## **1. Ergänzung**

**zum immissionsschutzrechtlichen Antrag für den Bau und  
Betrieb einer Anlage zum Aufbereiten von Kalkstein  
(Schotterwerk)**

**Steinbruch Haslach  
Gemarkung Haslach, 71083 Herrenberg  
Landkreis Böblingen**

**Schotterwerk Böttinger GmbH & Co. KG  
Plapphalde 11  
71083 Herrenberg**

# **Überbau- und Abstandsflächenpläne mit Abstandsflächenbe- rechnung**

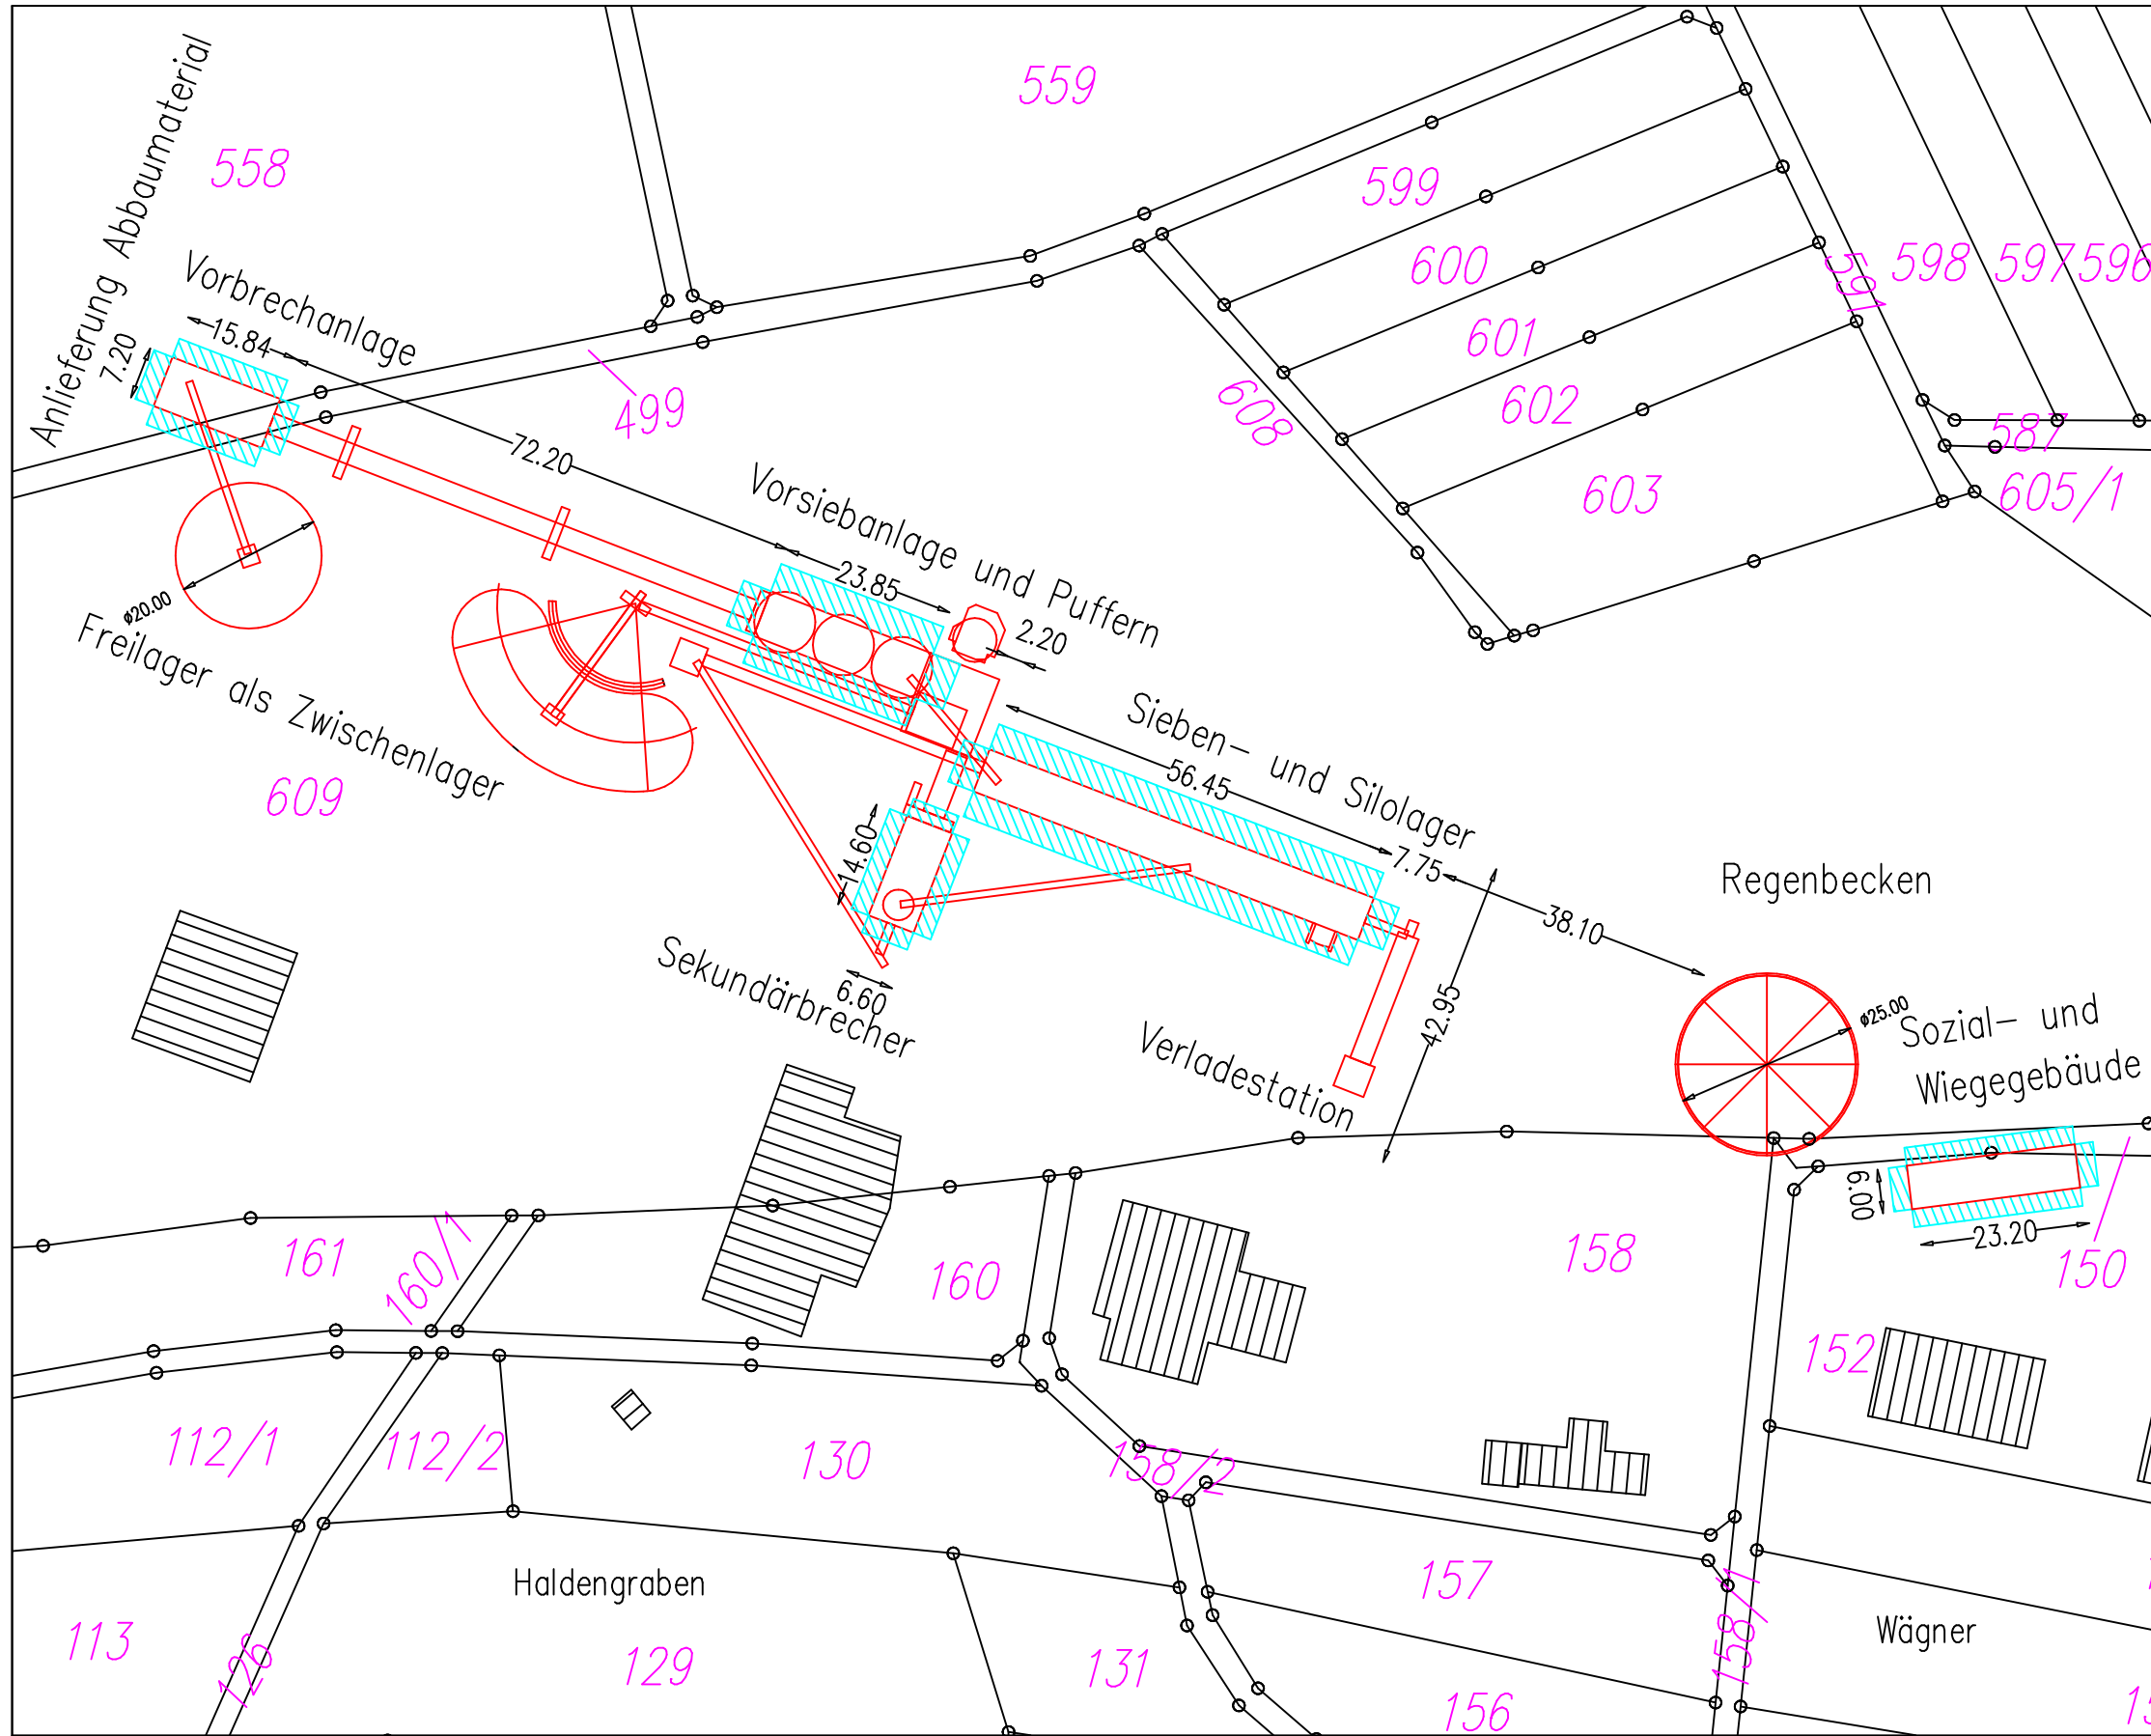
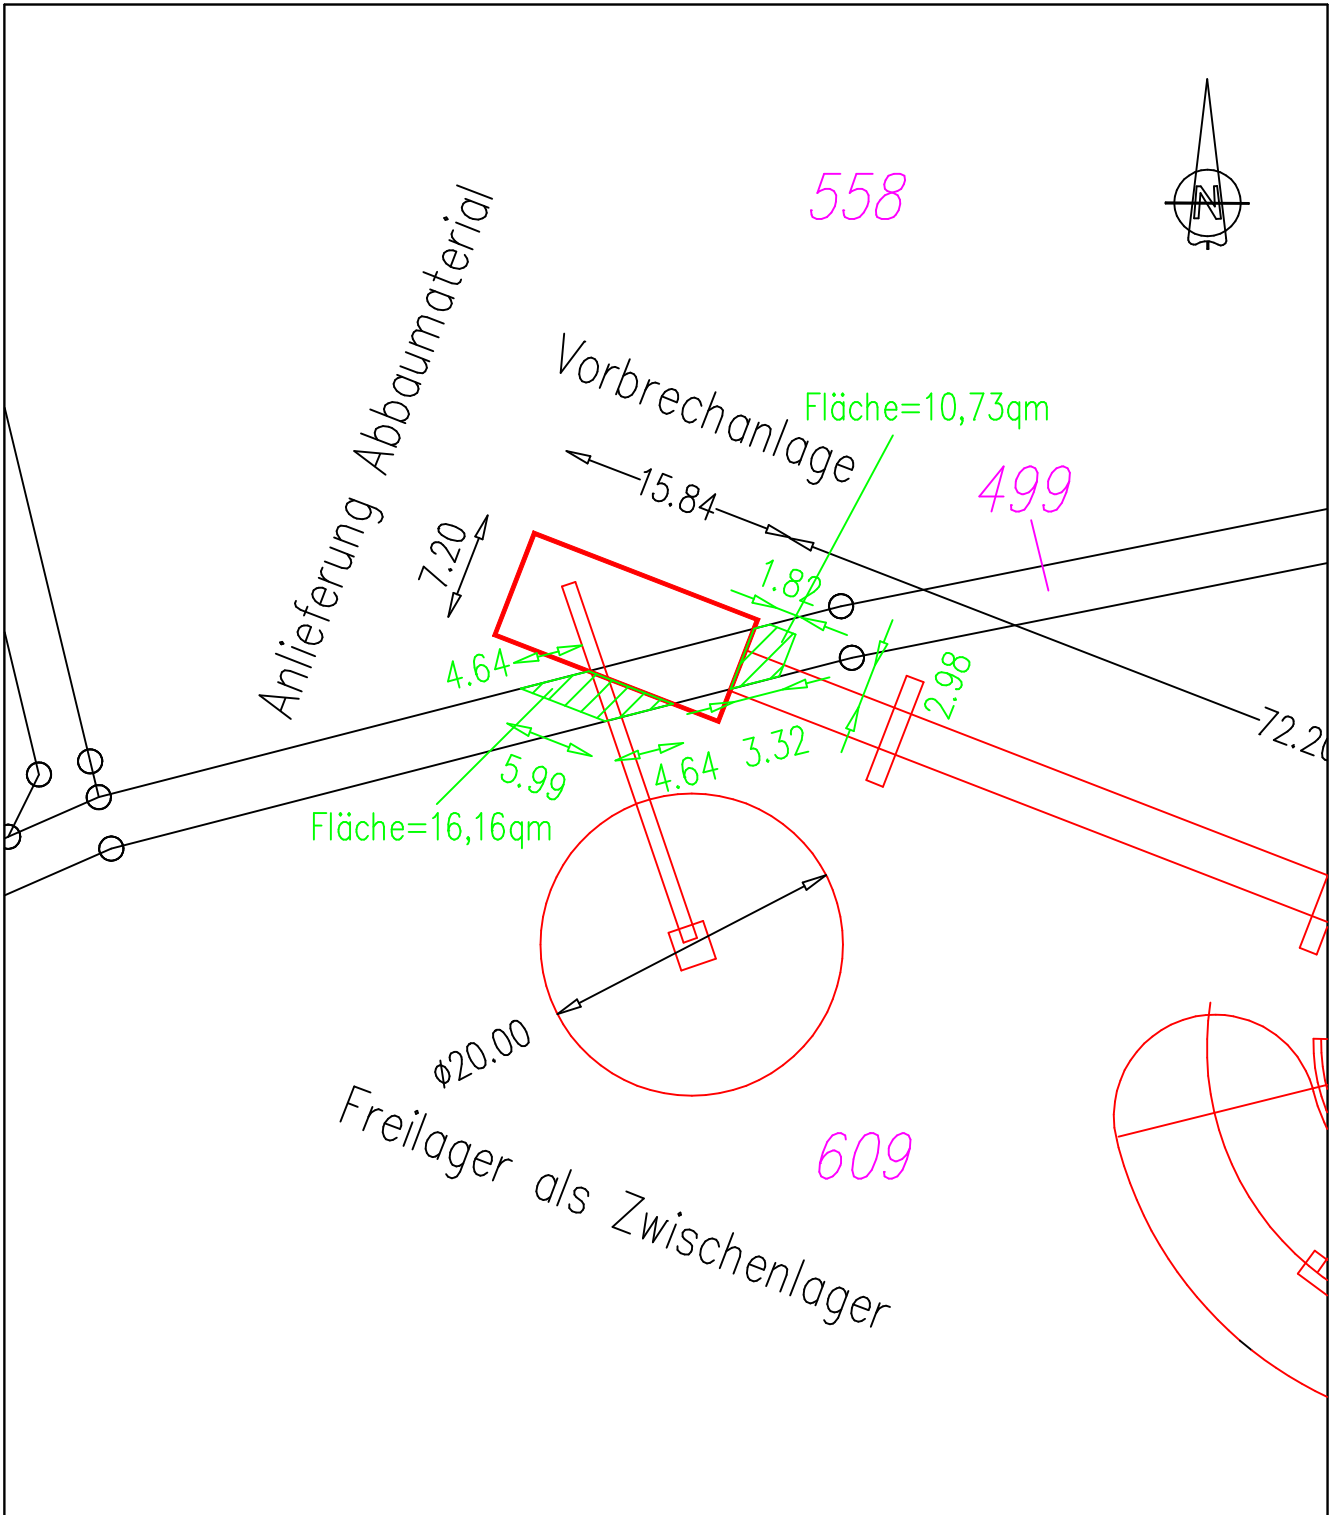
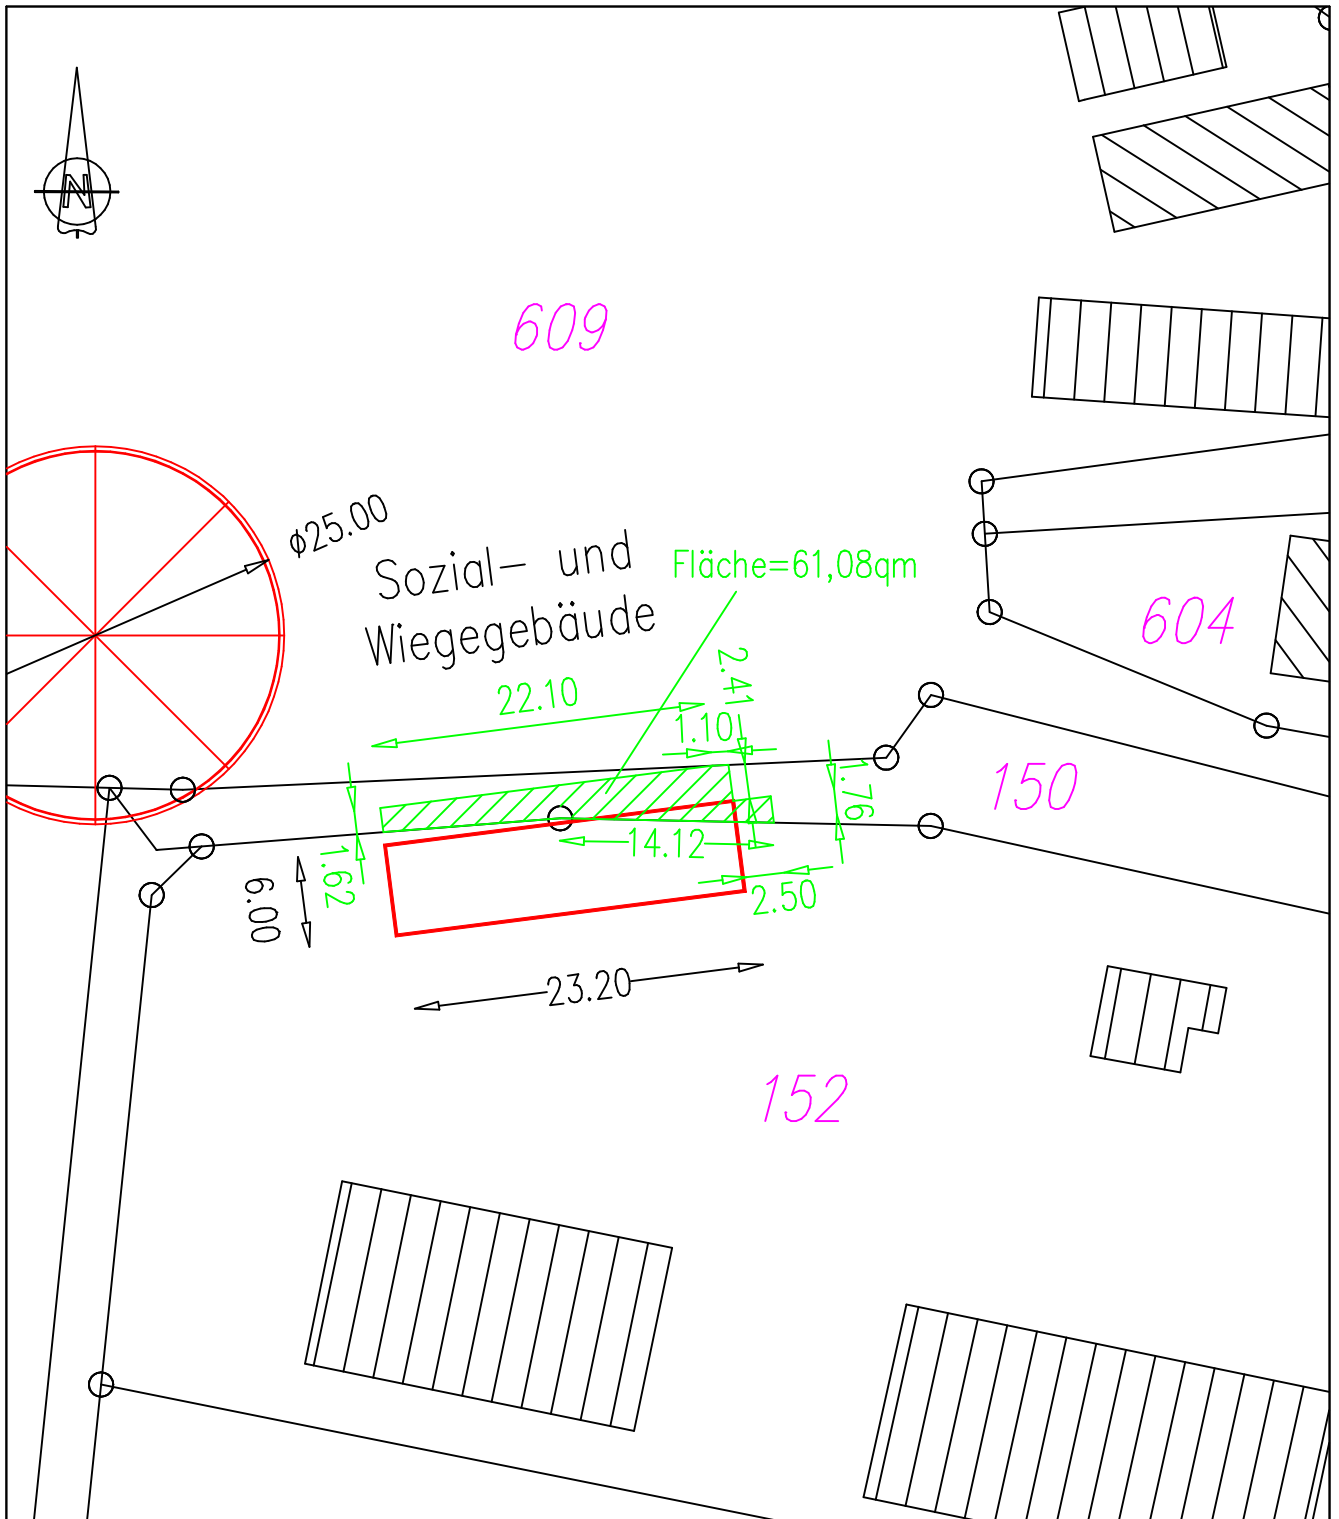
Mit Schreiben vom 24.10.2018 teilte die Baurechtsbehörde, die Stadt Herrenberg, zum o.g. BImSch-Antrag mit, dass keine Bedenken bestehen und erteilte ihr Einvernehmen, unter der Bedingung dass

- a) drei notwendige **Kfz-Stellplätze** und ein **Fahrradabstellplatz** im Lageplan nachgewiesen und vermaßt werden und
- b) ein **Überbau- und Abstandsflächenplan** mit **Abstandsflächenberechnung** zur Eintragung von Baulasten nachgereicht wird.

Zu den Punkten a) und b) werden daher in Anlage 1 vier Lagepläne sowie eine Abstandsflächenberechnung nachgereicht.
